08.07.2025
EXSOFRI B03

Baumaßnahme Seniorenwohngemeinschaft in 79877 Friedenweiler - Einwirkung auf Schicht- und Grundwasser

Abb. 1: Schematischer Schnitt Entwässerung + Retention + Einleitung

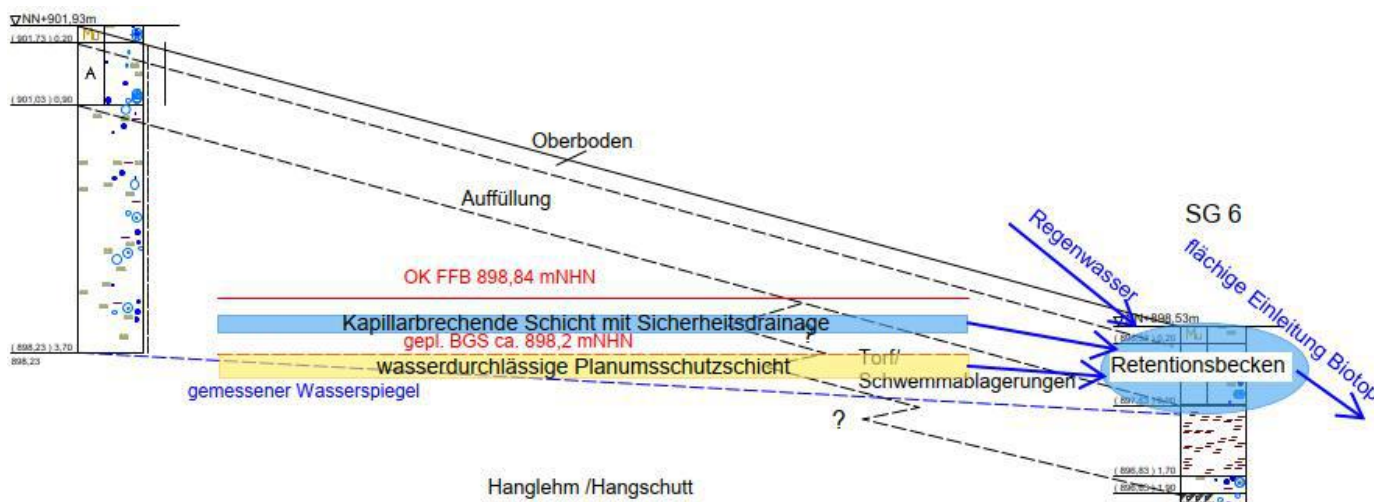
Daten zur Schwankungsbreite der Schichtwasserhöhen liegen uns nicht vor. Gemäß unserer Baugrunduntersuchung kommt die geplante Baugrubensohle (Abb.1, rote, gestrichelte Linie) noch knapp über dem gemessenen Schichtwasser zu liegen. Es kann jedoch bei hohen SW-Ständen vor allem in

Norden und Nordwesten ein direktes hangseitiges Anschneiden des Schichtenwassers nicht ausgeschlossen werden. Üblicherweise würde dann eine Wasserhaltung und somit Abführung des Schichtenwassers erfolgen. Um dies zu vermeiden, kann die vorgesehene 30 cm starke Planumsschutzschicht (Abb. 1, gelb) mit wasserdurchlässigem Material ausgeführt werden, sodass das Schichtenwasser ungestört an den tieferliegenden Untergrund weitergeführt wird und dort versickern kann. Unter dem Gebäude soll außerdem eine 20 cm mächtige kapillarbrechende Schicht als Flächendrän (Abb. 1, blau) angeordnet werden, sodass auch höherliegende Schicht- oder auch Sickerwässer zur Talseite geführt werden.

Zur Sicherstellung der Trockenhaltung des Gebäudes im Endzustand kann außerdem eine Sicherheitsdrainage errichtet werden, welche Schichtwasserhochstände kappt und abführt. Jedoch wäre dann eine punktuelle talseitige Einleitung in die Feuchtwiesen durch technische Maßnahmen zu vermeiden (siehe Stellungnahme LRA Fachbereich 430/440 Umweltrecht / Wasser & Boden, Punkt 3.4). Eine negative Beeinträchtigung der Schichtwasserverhältnisse wäre damit ausgeschlossen. Mit Ausnahme genehmigung durch die Behörde, könnten auch Dränrohre in der Planumsschutzschicht verlegt werden, um eine Weiterleitung des Schichtwassers direkt an den Graben bzw. die Retention zu ermöglichen.
